設計・建設規格及び材料規格に関する日本機械学会への
説明依頼事項（その3）（案）

I 第1回会合資料に関するもの

1. 材料規格

JSME 図1

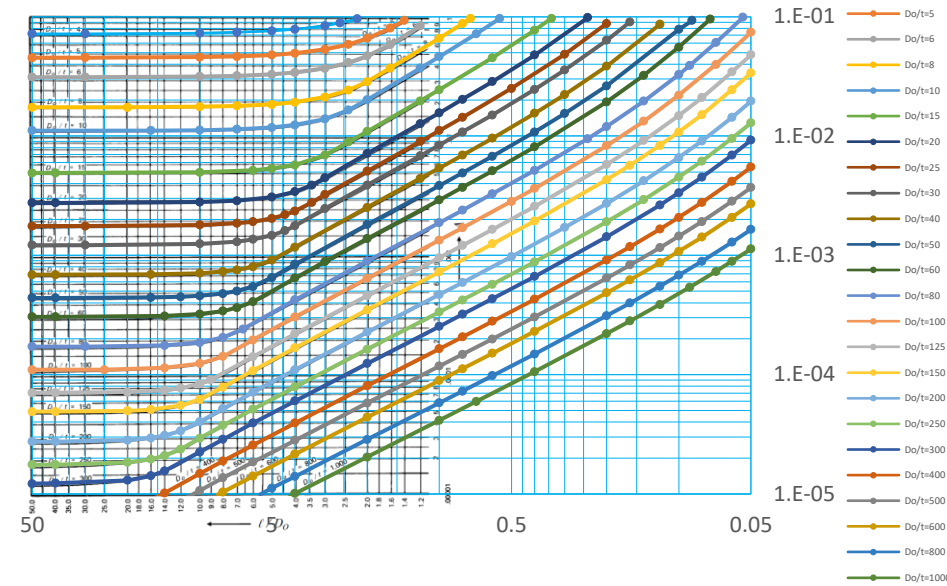
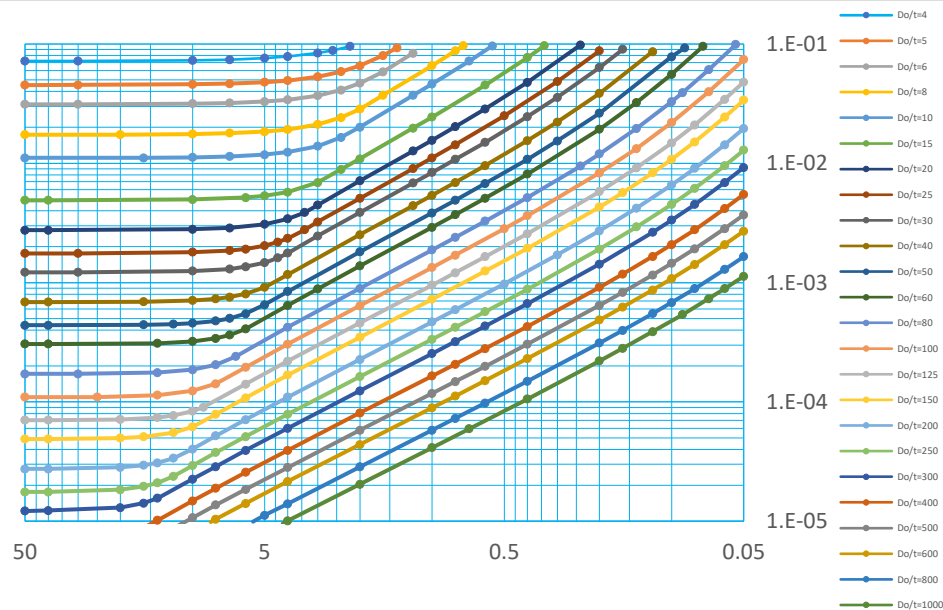
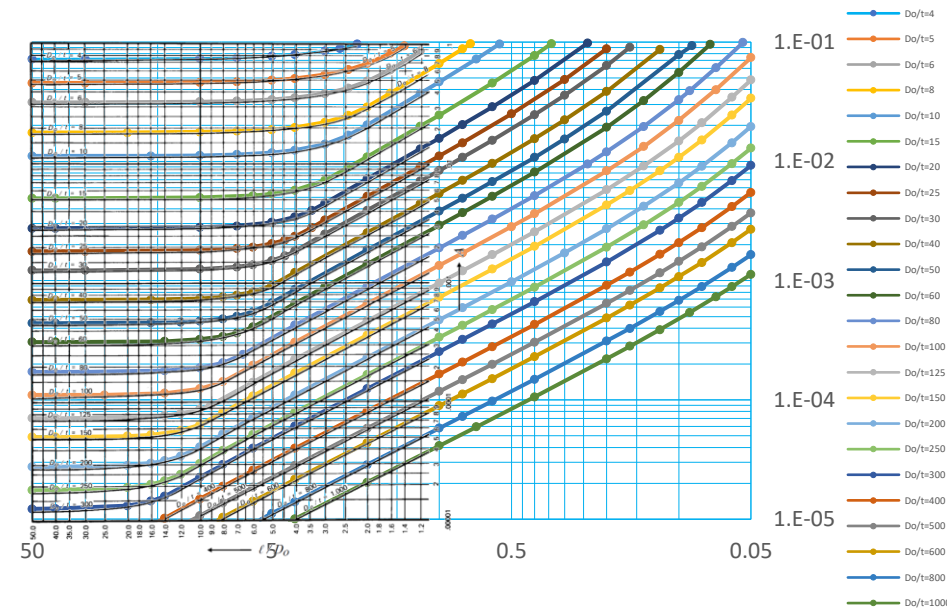
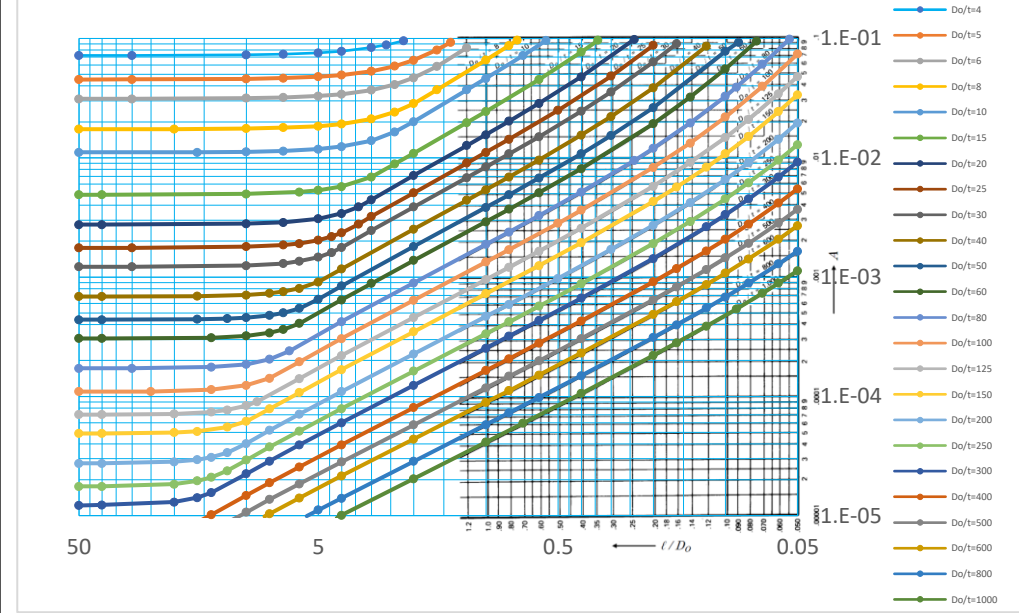
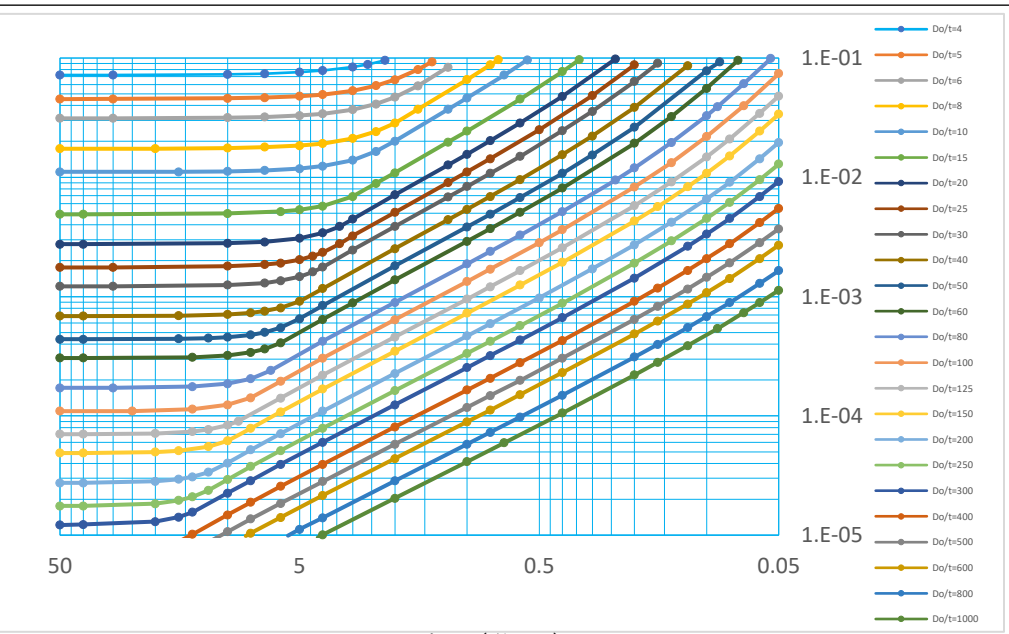
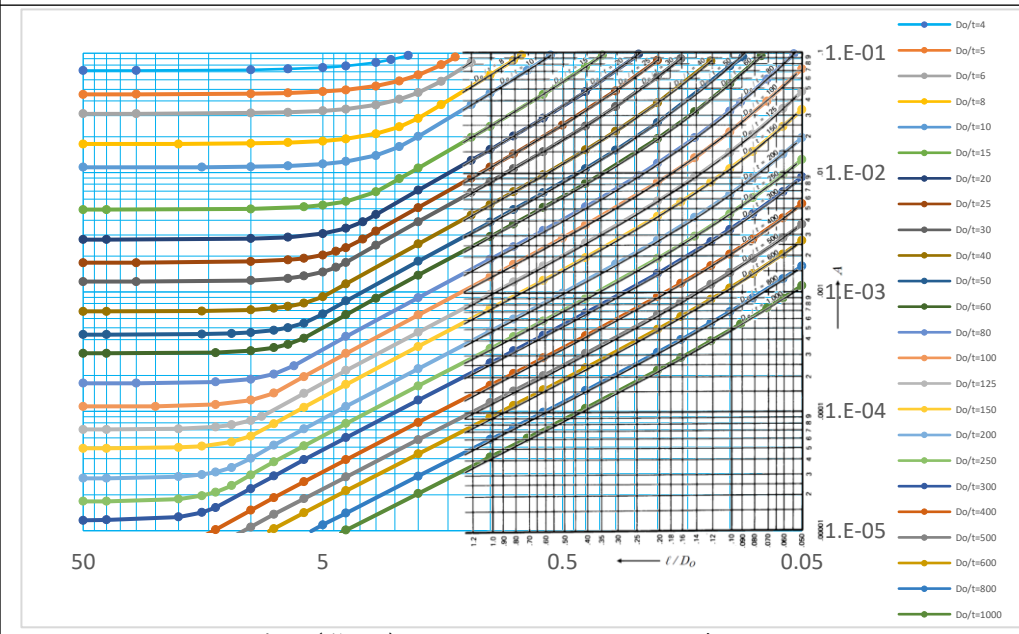
(67) 190 頁「Part3 第3章 表 I 外圧チャート (形状に関するもの)」のデジタル値に基づく図を「Part3 第3章 図 1 外圧チャート (形状に関するもの)」に重ねて、整合していることが直接確認できる図を提示してください。

JSME 図13

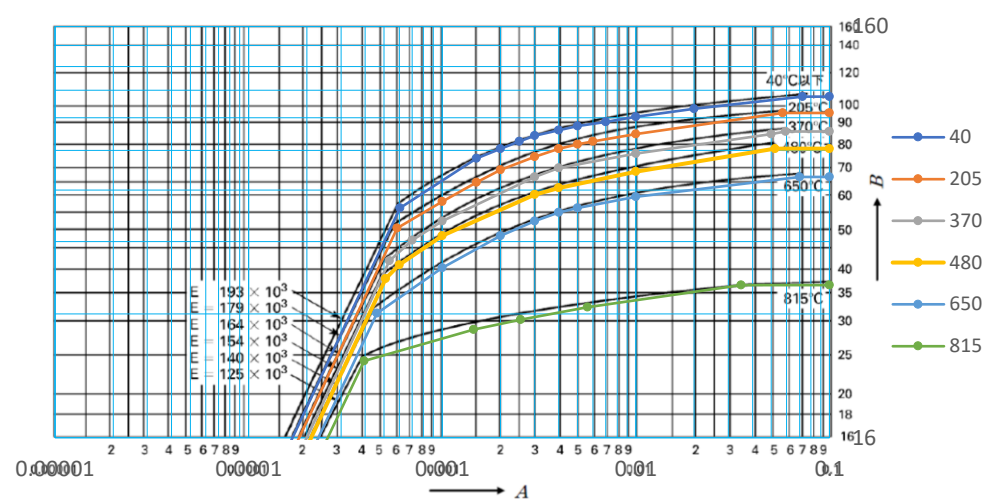
(a) 図に示す B 値 (縦軸) の目盛区分が変更され曲線が 2012 年版と同じものか確認できるように、2020 年版の図と 2012 年版の図を重ねたものを提示してください。

(b) 図中 200°C の曲線が 205°C に変更されていますが、その根拠を示してください。

(d) 「Part3 第3章 図13 ステンレス鋼 (SUSF316、SUSF321、SUSF347、SUS316TKA、SUS321TKA、SUS347TKA、SUS316TP、SUS321TP、SUS347TP、SUS316TB、SUS321TB、SUS347TB、SUS316TPY、SUS321TPY、SUS347TPY、SUS316、SUS321、SUS347、GSUS317J4L、GSUSF316、GSUS316TP、GSUS316TB、GSUS316B 及び GSUS316HP)」 と「Part3 第3章 表 XIII ステンレス鋼 (SUSF316、SUSF321、SUSF347、SUS316TKA、SUS321TKA、SUS347TKA、SUS316TP、SUS321TP、SUS347TP、SUS316TB、SUS321TB、SUS347TB、SUS316TPY、SUS321TPY、SUS347TPY、SUS316、SUS321、SUS347、

なお、線図自体に変更はありません。

図13の根拠、出典は、ASME 2011a Sec. II Part D Subpart 3 (Metric) の外圧チャート (Fig. HA-2) です。

図21

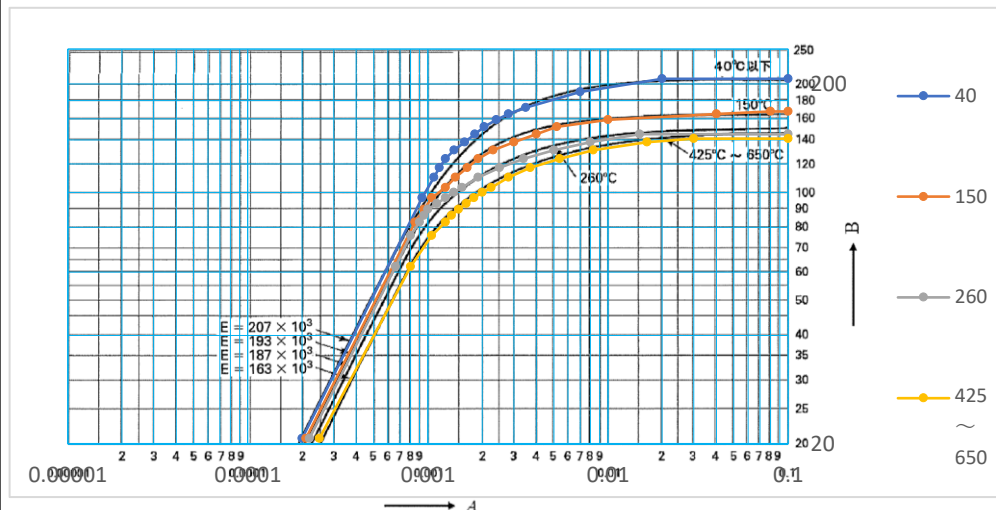
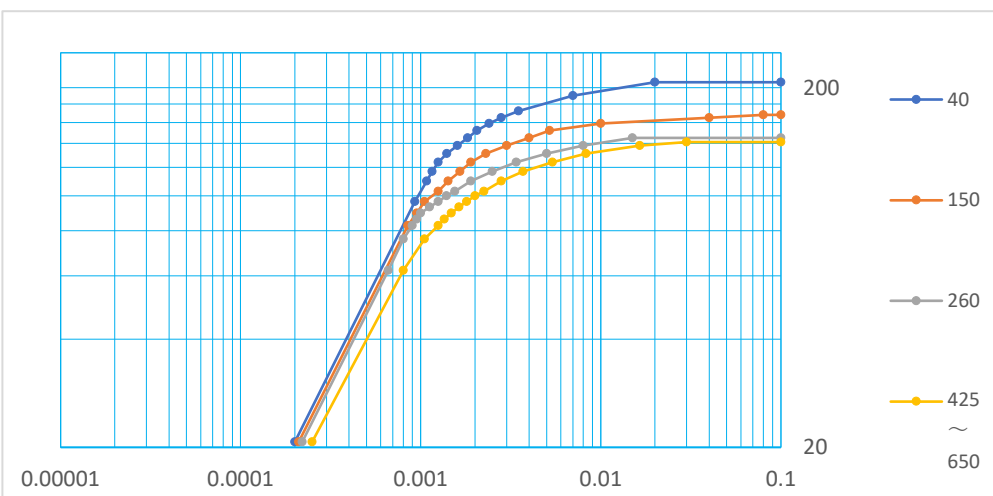
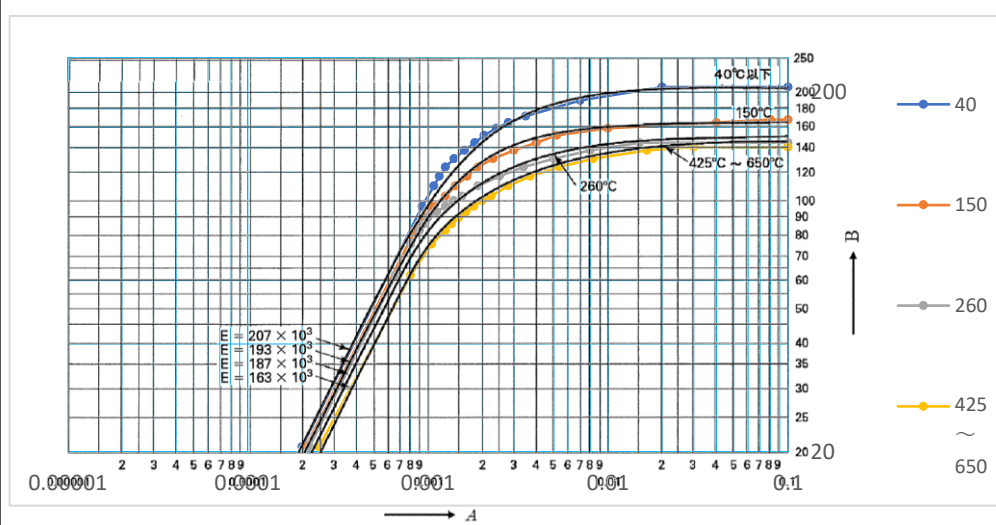
(a) 図に示す B 値(縦軸)の目盛区分が変更され曲線が 2012 年版と同じものか確認できるよう、2020 年版の図と 2012 年版の図を重ねたものを提示してください。

(b) 図中 70°C 以下、 200°C 及び 320°C の曲線が 65°C 以下、 205°C 及び 315°C に変更されていますが、その根拠を示してください。

(83) 217 頁 「Part3 第 3 章 図 21 耐食耐熱合金 (GNCF1、NCF625)」と「Part3 第 3 章 表 XXI 耐食耐熱合金 (GNCF1、NCF625)」の値に基づく曲線を重ねたものを提示してください。

図 21 は 2012 年版では規定していません。

図 21 は 2012 年版では規定していません。図 21 の根拠、出典は、ASME 2011a Sec. II Part D Subpart 3 (Metric) の外圧チャート (Fig. NFN-17) です。

Part 3 第 3 章 図 2 炭素鋼（常温最小降伏点が 165MPa 以上 210MPa 未満のもの）

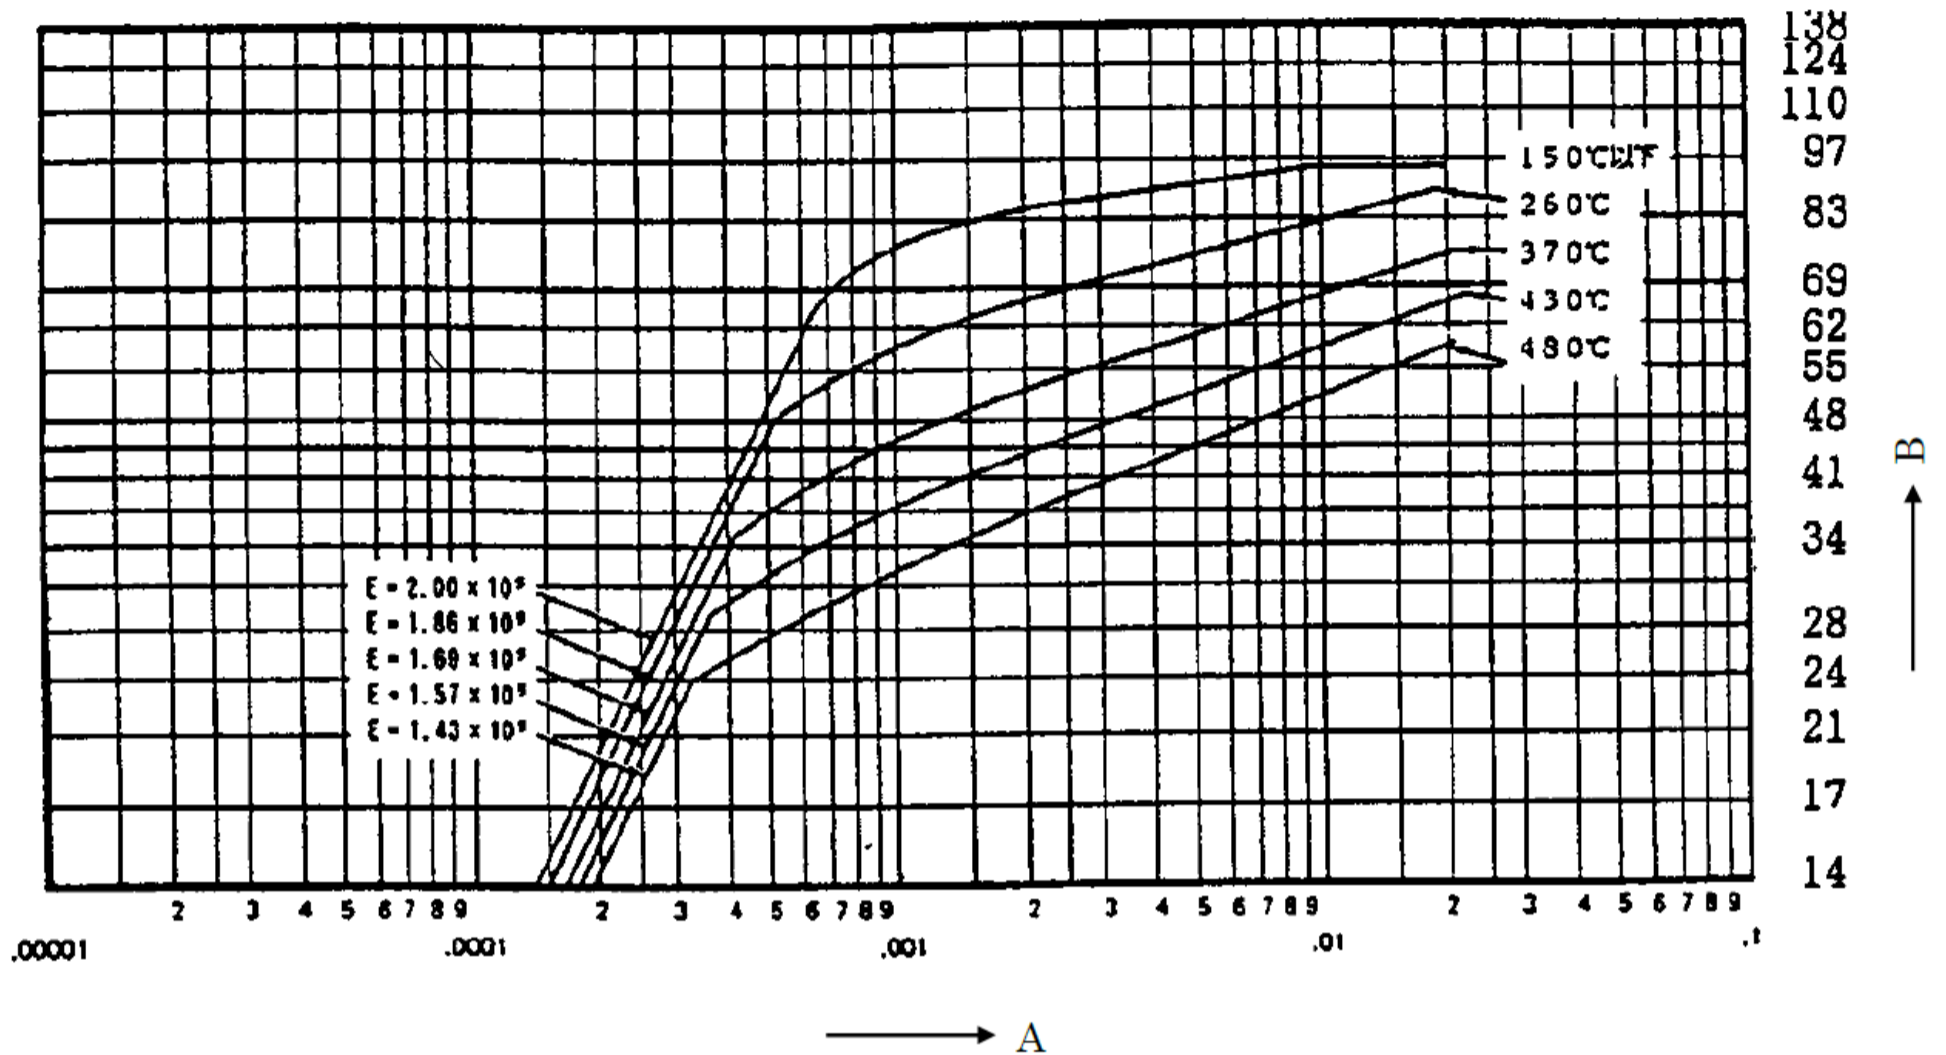
(68) 変更点ではありませんが、193 頁「Part3 第3章 図 2 炭素鋼 (常温最小降伏点が 165MPa 以上 210MPa 未満のもの)」に示す縦弾性係数の値と温度の関係及び 182 頁「Part 3 第2章 表 1 材料の各温度における縦弾性係数 ($\times 10^3$ MPa)」の値と温度の関係について整合しているか示してください。

Part3 第3章 図 2~図 21 は、B または A の値を求めるために使用するチャートであり、Part 3 第2章 表 1 材料の各温度における縦弾性係数 ($\times 10^3$ MPa) の値と整合している必要はありません。
